Lettre aux riverains

Rue des Sarcelles
Rue des Bécasses
Rue des Courlis
Place des Bergeronnettes
Rue des Linottes
à Strasbourg-Meinau

REUNION PUBLIQUE DU 5 NOVEMBRE 2021 Quartier des Oiseaux à Strasbourg Meinau

RUE DES BECASSES – PLACE DES BERGERONNETTES – RUE DES COURLIS – RUE DES SARCELLES

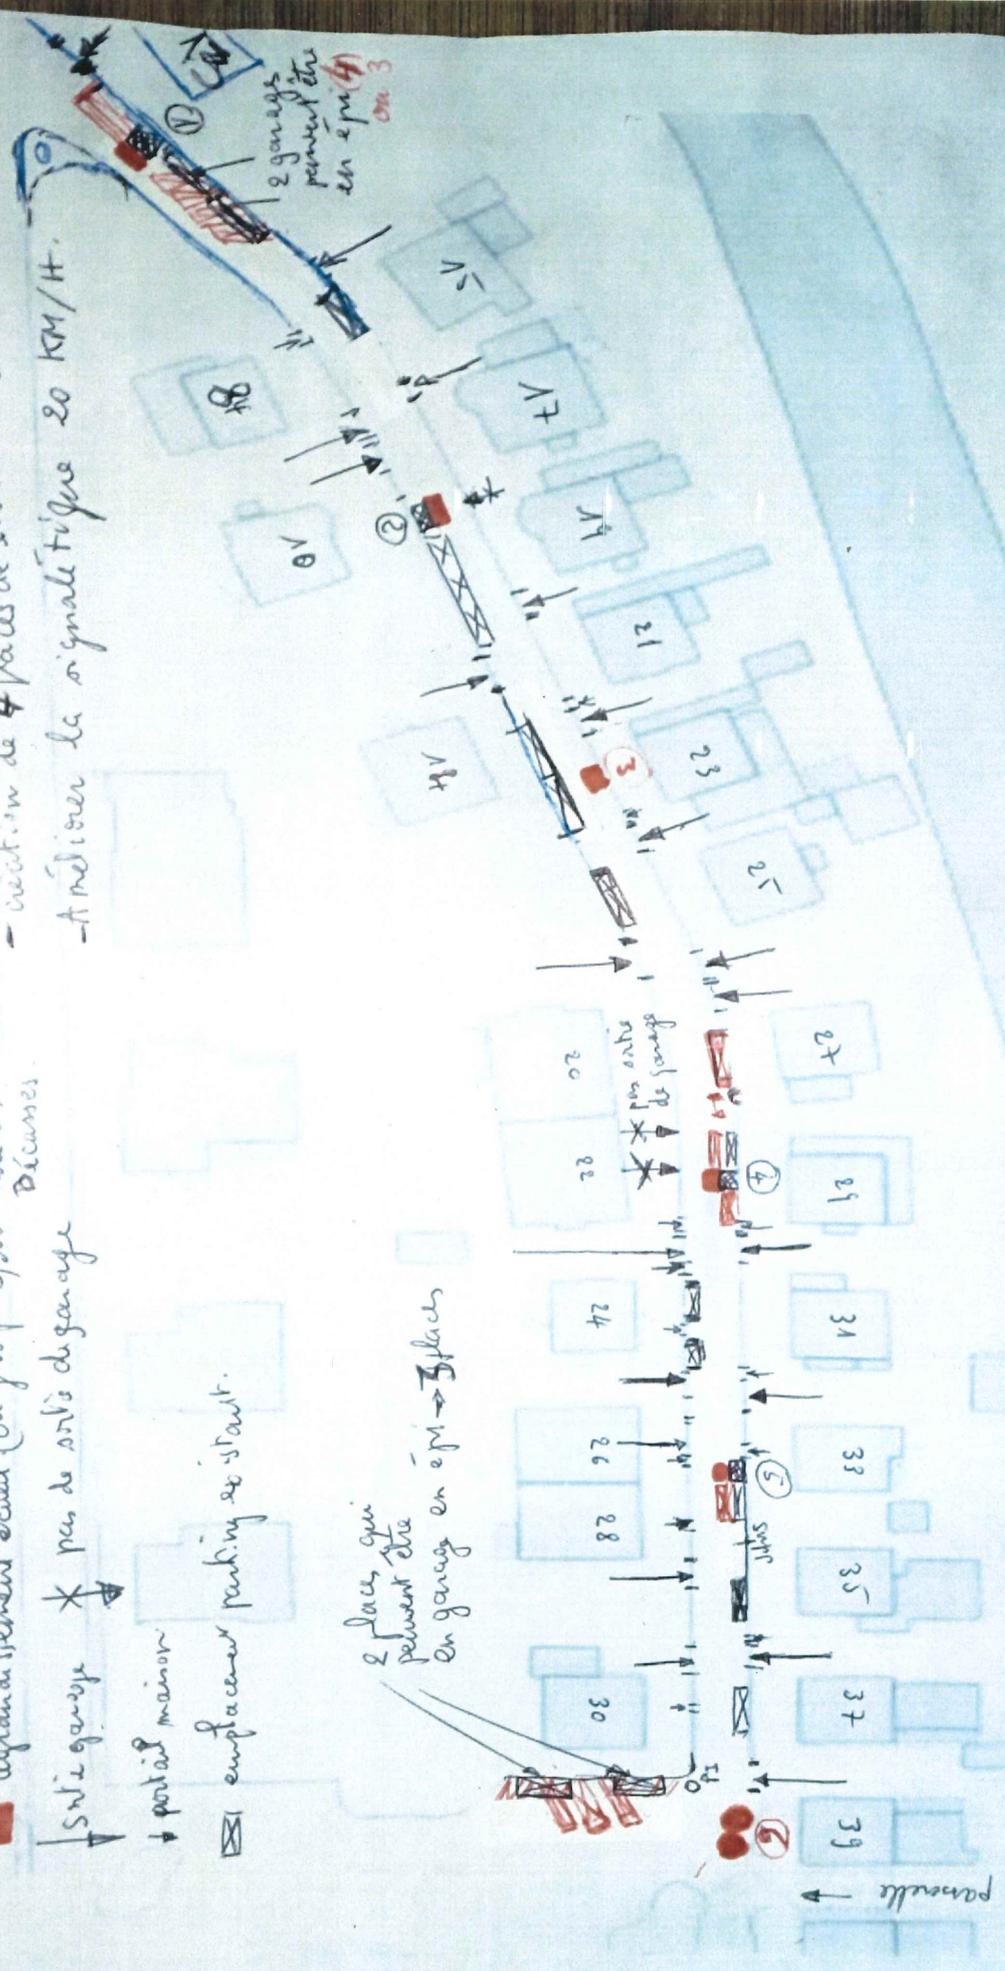
● gros pts (6)

■ agrandissement écuil (ou gros pts) id. rue des Décauses

↓ Snti garage * pas de sortie de garage

↓ portail maison

☒ emplacement parking existant.

- 4 écuils élargis
- 2 écuils créés!

- création de 4 faces de stationnement minimum.

- Améliorer la signalétique 20 km/h.

2 places qui peuvent être en garage en épi → 3 faces

RESSERMENT
23, RUE DES
SARCELLES

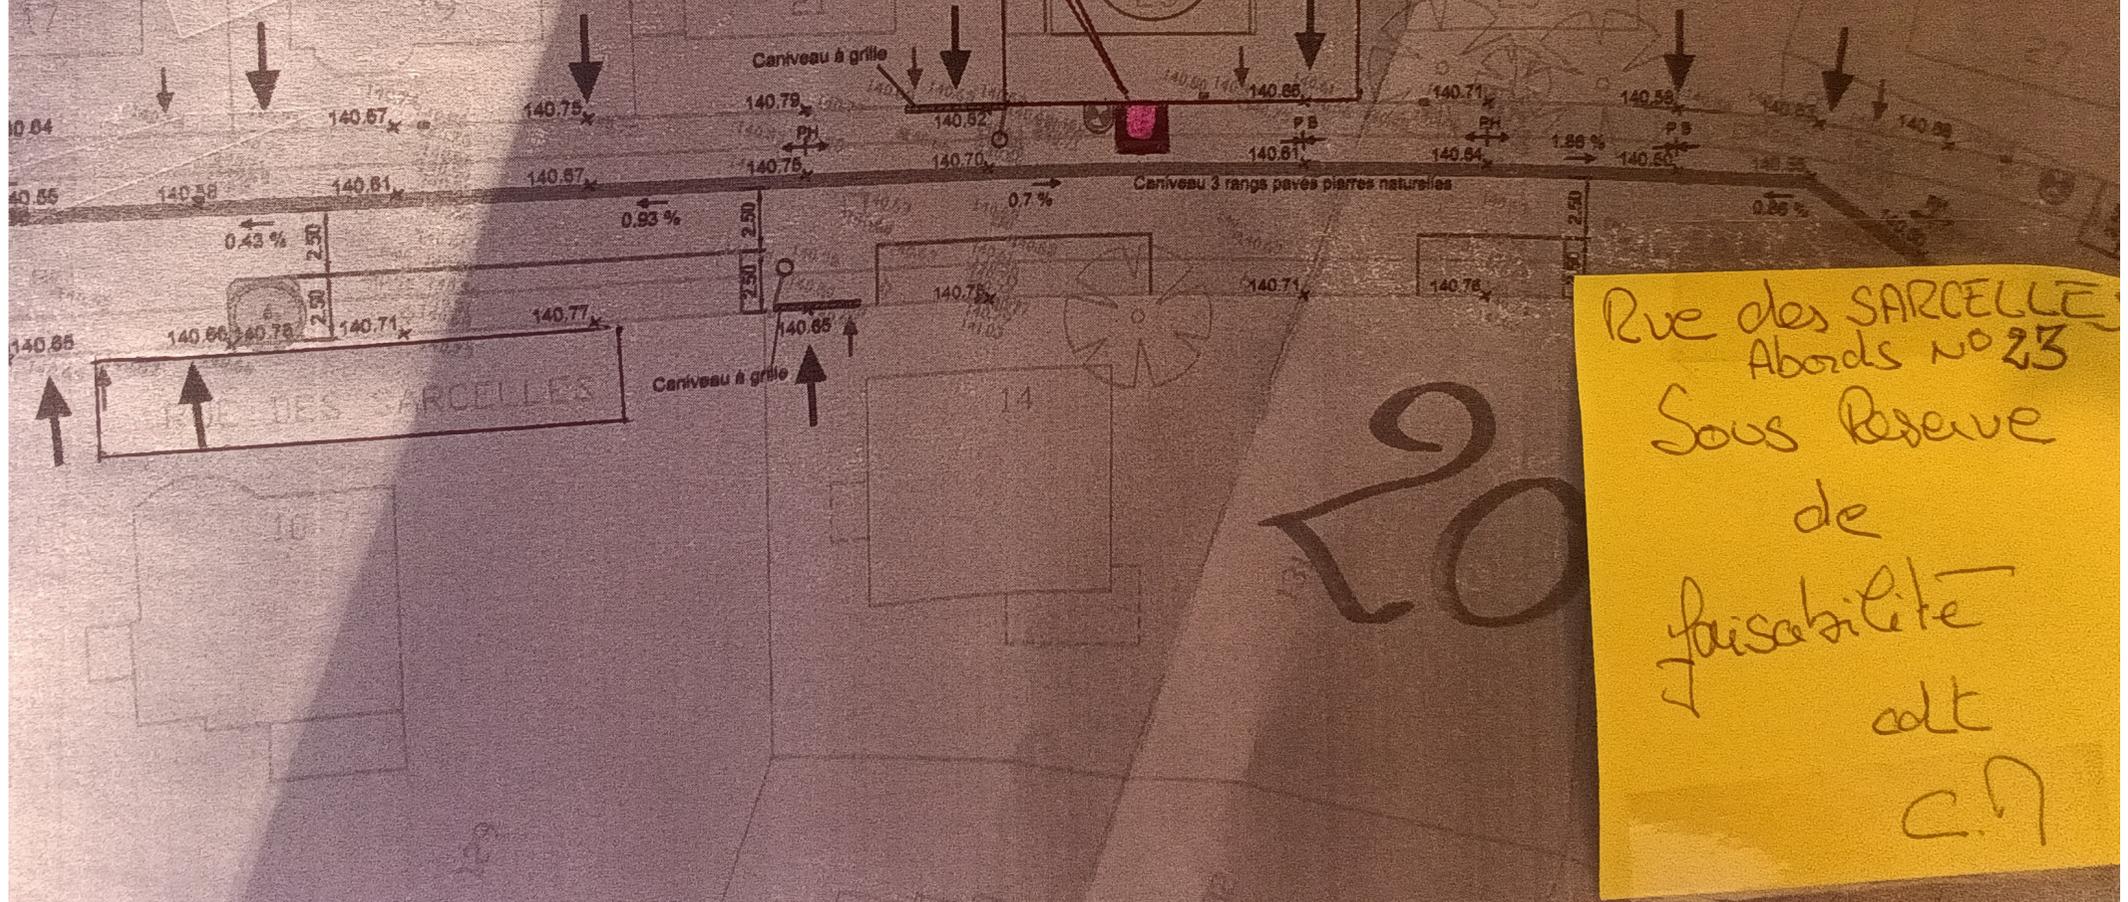
Rue des SARCELLES
 Abords n°23
 Sous Réserve
 de
 faisabilité
 alt
 C.7

Resserement
Rue des SARCELLES
ILOT Planté

PROJET
2022

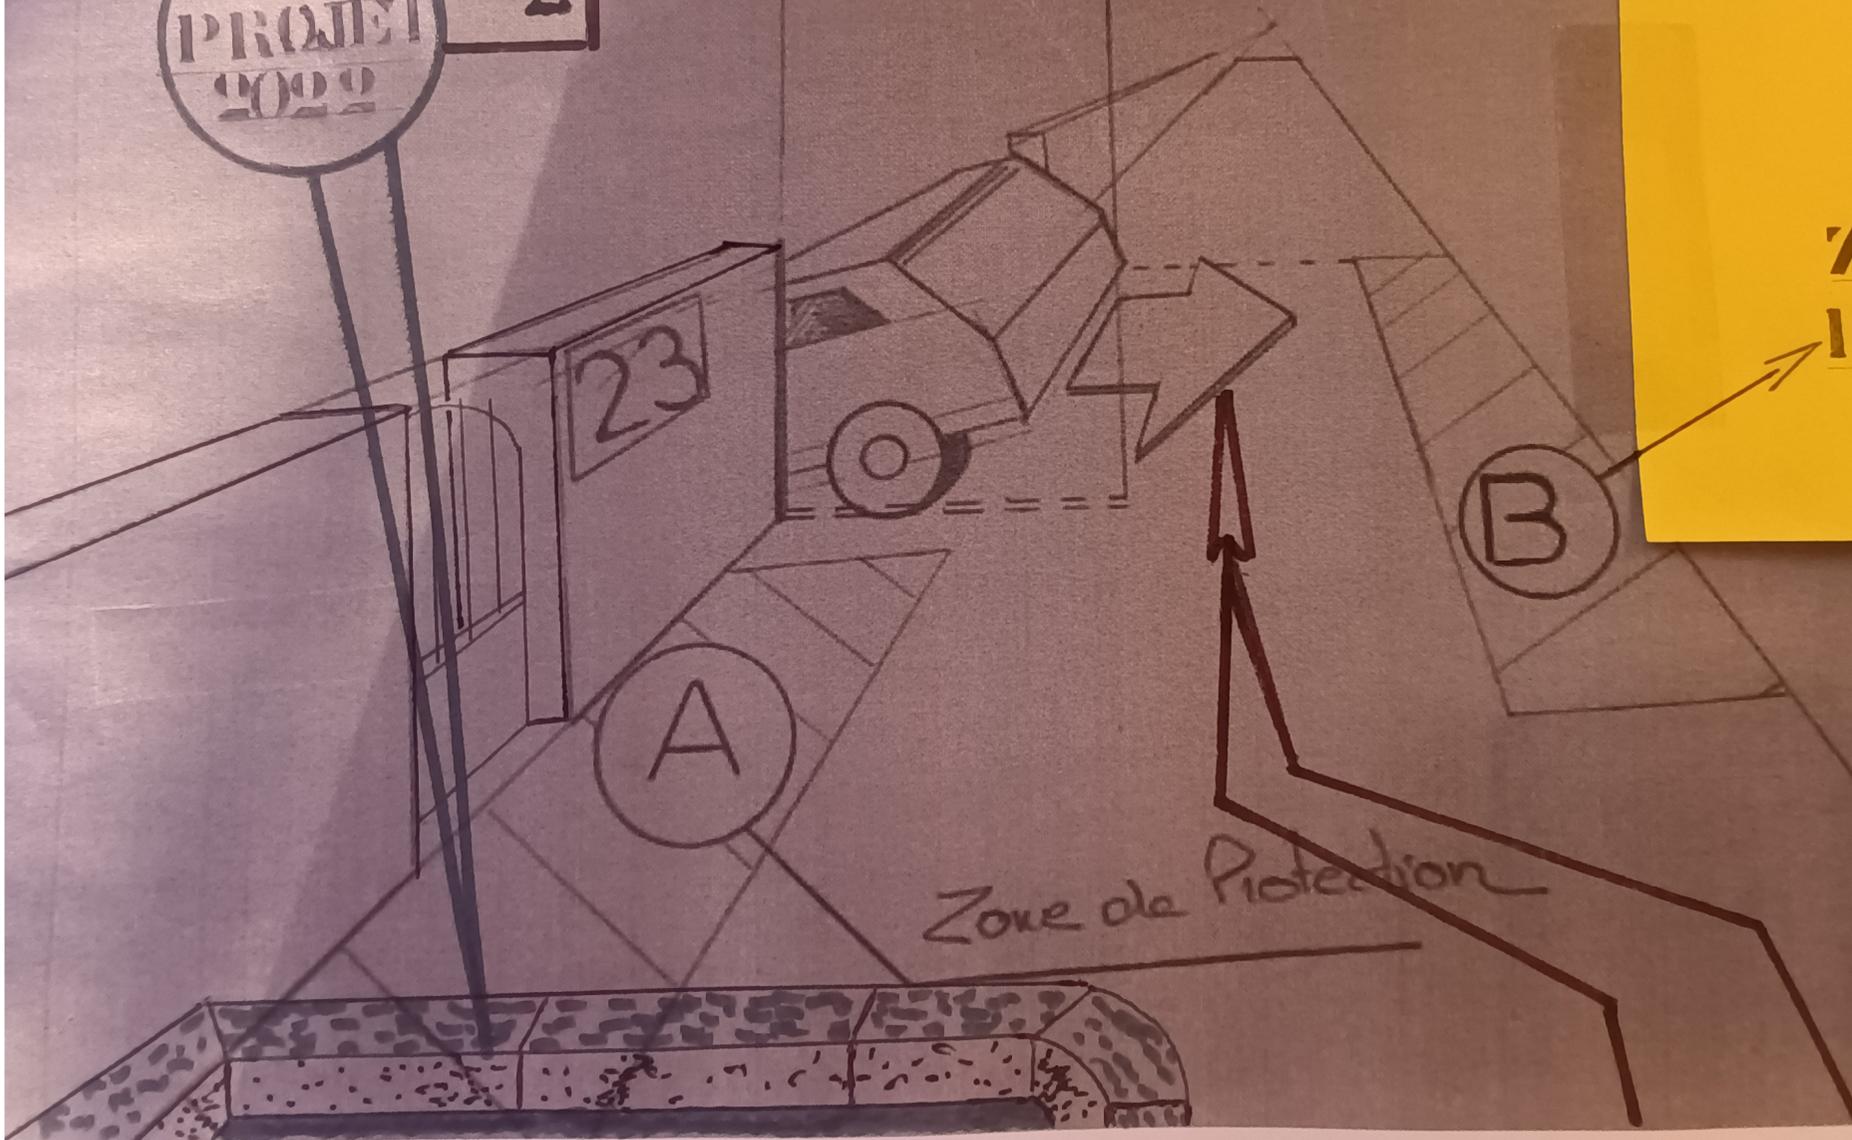
zone aveugle

ZONE de
RECUL

Zone de Protection

Proposition 2 : mise en sens unique de circulation de la rue des Sarcelles, entre la rue des Bécasses et la rue du Rhin Tortu

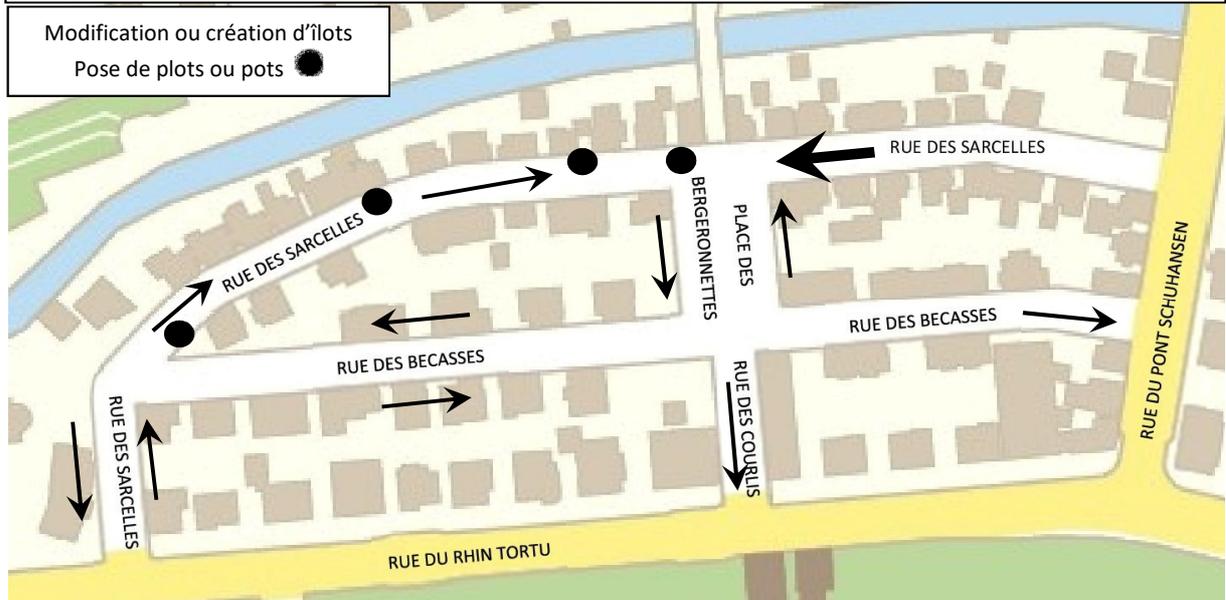
Modification ou création d'îlots

Pose de plots ou pots ●

- Rue des Sarcelles et rue des Bécasses : étudier plusieurs scénarios en changeant les sens de circulation des différents tronçons, afin dissuader au maximum le shunt pour éviter le carrefour à feux rue du Rhin Tortu/rue du Pont Schuhansen.
